RESOLUCIÓN No.

POR MEDIO DE LA CUAL NO SE CONCERTA EL COMPONENTE AMBIENTAL DEL PLAN PARCIAL "LA HEREDIA" A DESARROLLARSE EN SUELO DE EXPANSIÓN URBANO PORCIÓN DEL POLIGONO 34-DE-11 CLÍNICA 1 EN EL MUNICIPIO DE LA CEJA – ANTIOQUIA

**PROTOCOLO DE NO CONCERTACIÓN DEL COMPONENTE AMBIENTAL DEL PLAN PARCIAL
"LA HEREDIA" A DESARROLLARSE EN SUELO DE EXPANSIÓN URBANO PORCIÓN DEL
POLIGONO 34-DE-11 CLÍNICA 1 EN EL MUNICIPIO DE LA CEJA – ANTIOQUIA**

Figura 5. Rutas desconectadas en el MXD La Heredia.

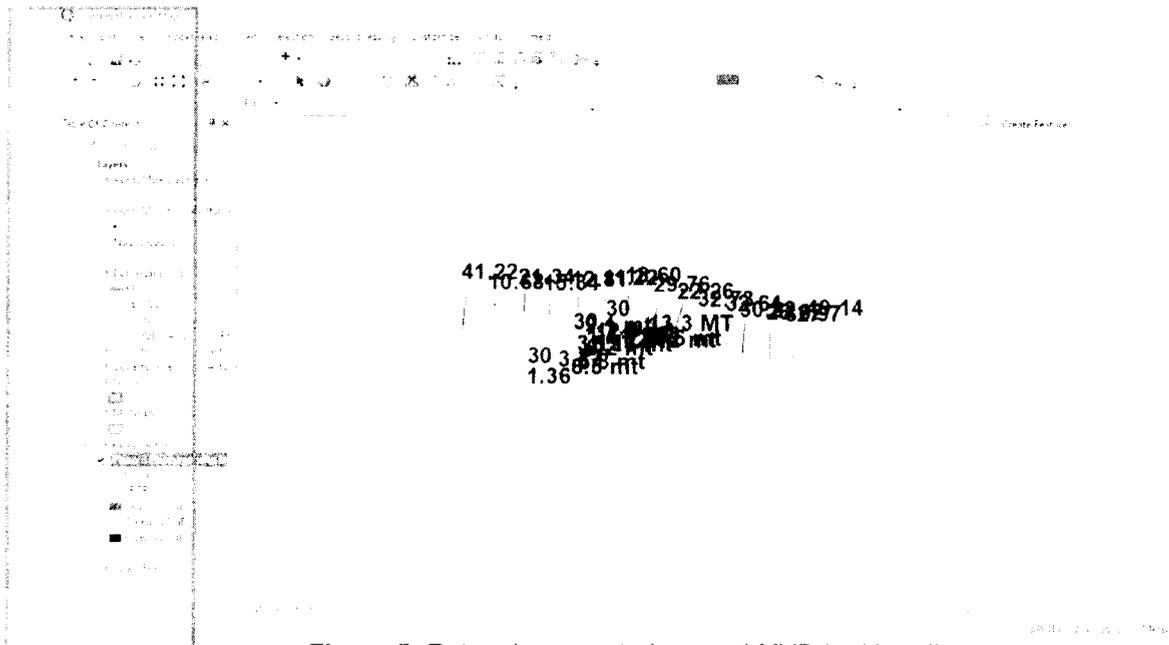
- Se anexa un archivo MXD que al abrirlo presenta conflicto con las versiones inferiores a 10.8 del programa ArcGIS, por lo que éste no fue guardado con compatibilidad para versiones antiguas. Adicional a lo anterior, la carpeta no contiene una GDB o carpeta de capas en formato .SHP, por lo que las rutas de la información contenida en el MXD se encuentran desconectadas, sin posibilidad de consultar la información en ninguna GDB y sin posibilidad de consultar la información oficial de la ronda hídrica, así como la extensión de las mismas (Figura 5).

- No fue entregada la información de las capas que se exponen en la Figura 5, tales como SAI_ACTUALL, PoligonoPlanos, PolilineaPlanos, entre otros, y no se evidencia la incorporación de información cartográfica relacionada con las nuevas rondas hídricas, trazadas a partir de la aplicación de la metodología matricial del Acuerdo 251 de 2011.
- Las capas "MI_NUEVO" y "Nuevo Cause" corresponden a la delimitación del ramal afluente derecho y su ronda hídrica, no obstante, la capa que delimita el cauce asociado al ramal afluente derecho, presenta errores y no permite su visualización (Figura 6).

Figura 7. Conformación de la carpeta PLANOS – CARTOGRAFÍA.

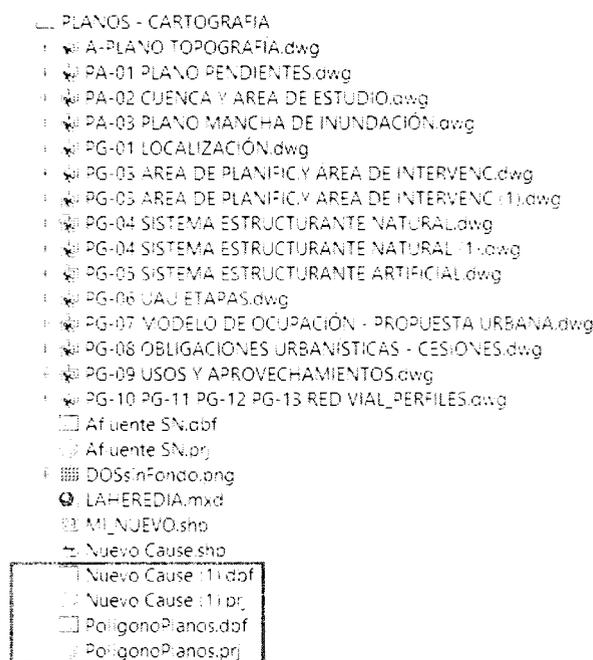
- Frente a la información mencionada en la Figura 4, que no presenta un orden establecido en el interior de la carpeta, se evidencia que dichos archivos corresponden a archivos de tablas y proyecciones del sistema de coordenadas, por lo que no fue posible su visualización geográfica por no estar en el formato respectivo (Figura 7).

Figura 4. Archivos sueltos en la carpeta "PLANOS-CARTOGRAFÍA" sin relacionarse en la formulación con etiquetas claras.

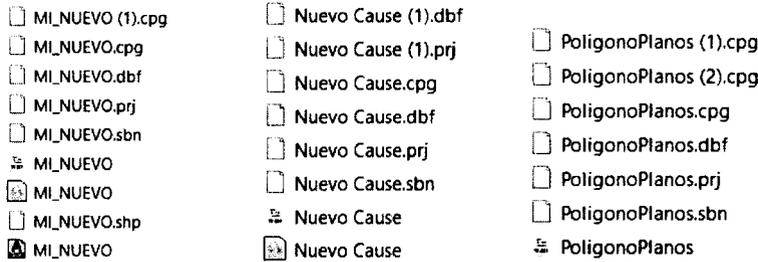
- La carpeta de cartografía entregada, denominada "PLANOS-CARTOGRAFÍA" presenta, además de los planos de la formulación en formato .DWG y PDF, un compendio de información en diferentes formatos sin especificar a qué elemento de la formulación se relacionan, ni presentan orden en su organización (Figura 4).

Figura 5. Rutas desconectadas en el MXD La Heredia.

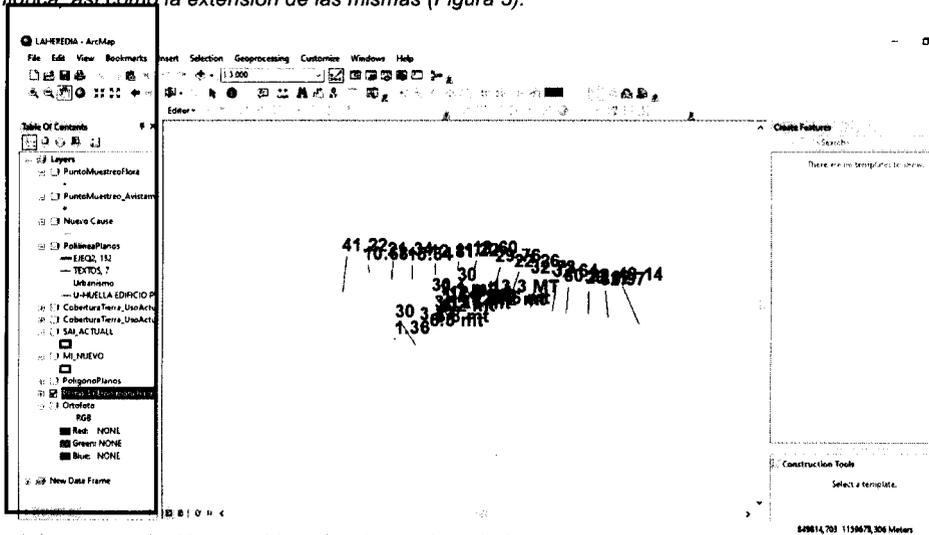
• Se anexa un archivo MXD que al abrirlo presenta conflicto con las versiones inferiores a 10.8 del programa ArcGIS, por lo que éste no fue guardado con compatibilidad para versiones antiguas. Adicional a lo anterior, la carpeta no contiene una GDB o carpeta de capas en formato .SHP, por lo que las rutas de la información contenida en el MXD se encuentran desconectadas, sin posibilidad de consultar la información en ninguna GDB y sin posibilidad de consultar la información oficial de la ronda hídrica, así como la extensión de las mismas (Figura 5).

• No fue entregada la información de las capas que se exponen en la Figura 5, tales como SAI_ACTUAL, PoligonoPlanos, PolilineaPlanos, entre otros, y no se evidencia la incorporación de información cartográfica relacionada con las nuevas rondas hídricas, trazadas a partir de la aplicación de la metodología matricial del Acuerdo 251 de 2011.

Figura 6. Error al abrir la capa de “Nuevo Cause”

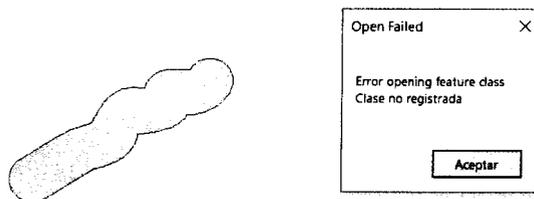
• Las capas "MI_NUEVO" y "Nuevo Cause" corresponden a la delimitación del ramal afluente derecho y su ronda hídrica, no obstante, la capa que delimita el cauce asociado al ramal afluente derecho, presenta errores y no permite su visualización (Figura 6).

La tabla de atributos de la capa anterior denota que ésta corresponde a un buffer de 15 metros, sin embargo, ésta no permite su medición (desactiva la herramienta measure) y no corresponde con la ronda hídrica definida en la Tabla 1 de 20,14 metros (en el caso de que dicha capa se constituya en la ronda hídrica oficial del ramal derecho).

Figura 7. Conformación de la carpeta PLANOS – CARTOGRAFÍA.

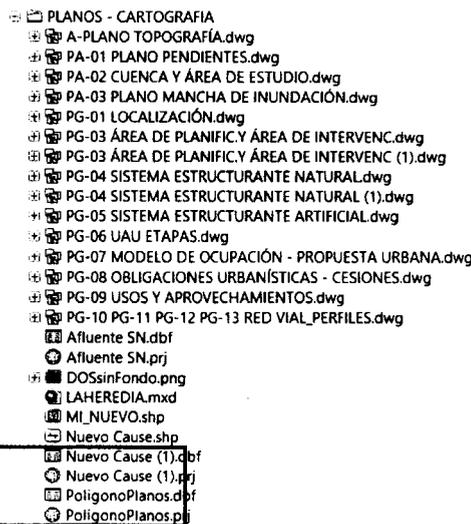
• Frente a la información mencionada en la Figura 4, que no presenta un orden establecido en el interior de la carpeta, se evidencia que dichos archivos corresponden a archivos de tablas y proyecciones del sistema de coordenadas, por lo que no fue posible su visualización geográfica por no estar en el formato respectivo (Figura 7).
